# 第3回肝属川水系学識者懇談会

懇談会を踏まえた委員意見の原案への反映結果について

平成24年1月25日

大隅河川国道事務所

図 2.2.3 肝属川本川取排水系統模式図

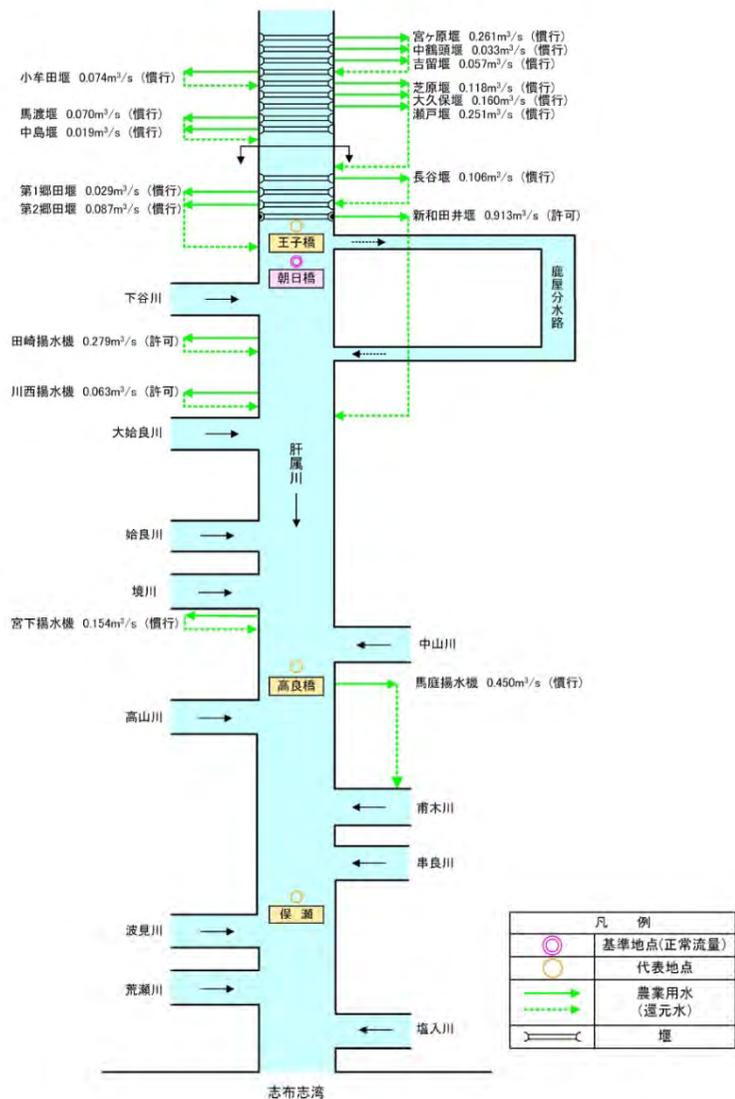
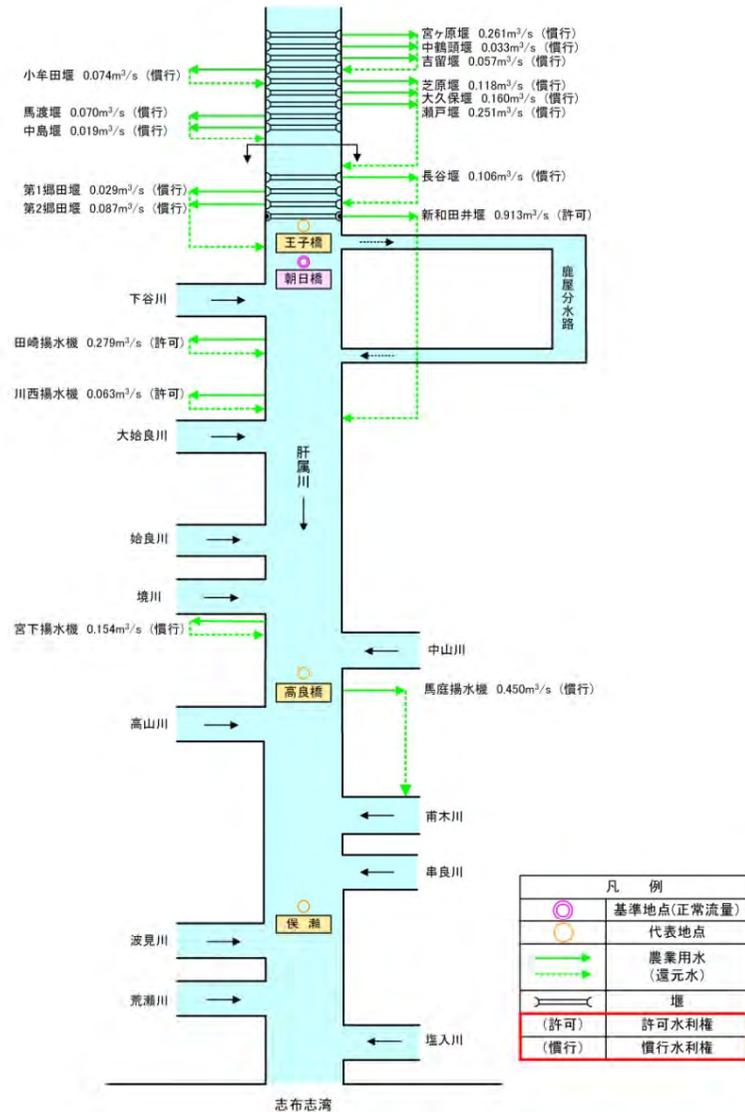
【原案】〈未定稿〉 P38:「慣行」「許可」は、説明か注釈があった方が分かり易い。

ご指摘を踏まえて、凡例に(許可)は許可水利権、(慣行)は慣行水利権であることを追記いたしました。

■修正箇所:【原案】P38、図2.2.3中の凡例

図 4.2.1 河道掘削のイメージ図

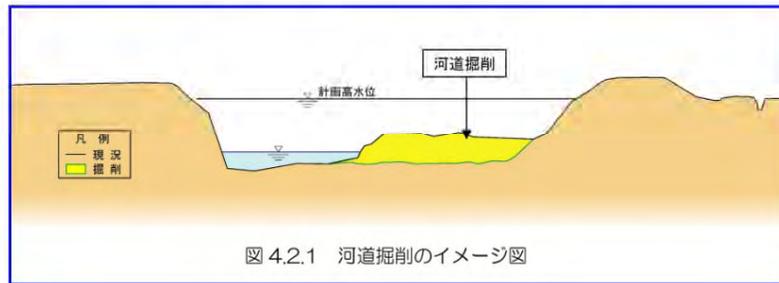
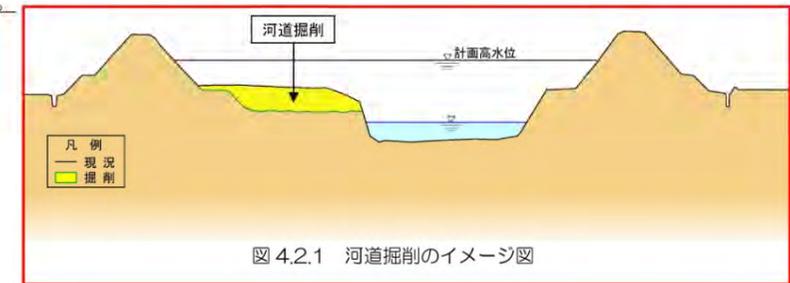
場所場所によっていろんな掘削のしかたがあると思うが、代表的な例として、【原案】〈未定稿〉P70のイメージ図のような平水位以下を掘削するような図を記載するのは適切ではないのではないかと。このような掘り方をすると、流量が少ないときには浅く均一な水深で流れるような状況になることから、河川環境としては単調になる。平水位以下の低水路部は現況のまま残して、それより上の部分を掘削して流下能力を上げることが望ましく、これを河道掘削の基本としてもらいたい。

河道掘削の際には、良好な水辺環境の保全・再生に配慮することを基本と考えており、ご指摘の趣旨を踏まえて、**基本的な掘削イメージについては、平水位以下を掘削しないような図とすることとし、【原案】P70の図4.2.1河道掘削のイメージ図について、平水位以上を掘削しないような断面図に差し替えることといたしました。**

■ 修正箇所：【原案】P70、図4.2.1河道掘削のイメージ図

図 4.2.14 洪水対策イメージ図  
(支川串良川 9k400 付近)

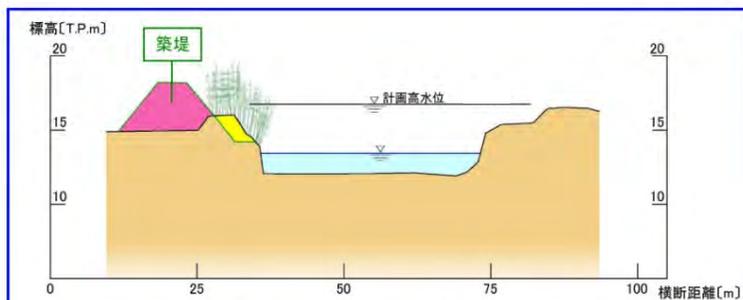
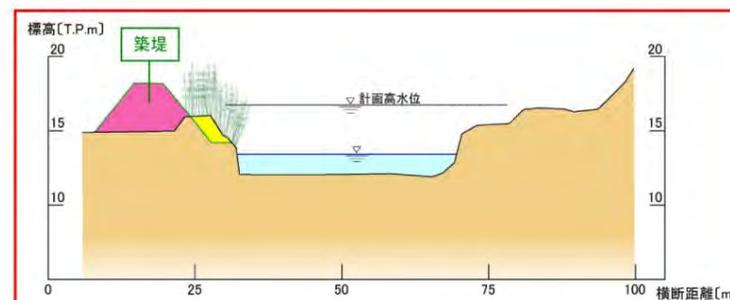
【原案】〈未定稿〉P78の串良川上流部の洪水対策イメージ図について、左岸側は築堤で守られるが右岸側は堤防がなく溢れていくようなイメージに見える。

右岸側は山付きとなっており、洪水により溢れても範囲が限られ、また被害に遭うところもないことから、築堤は行わないものとしています。

ご指摘のとおりイメージ図では山付きとなっていることがわかりませんので、【原案】P78の図4.2.14について、右岸側が山付きとなる図に修正いたしました。

■修正箇所：【原案】P78、図4.2.14洪水対策イメージ図
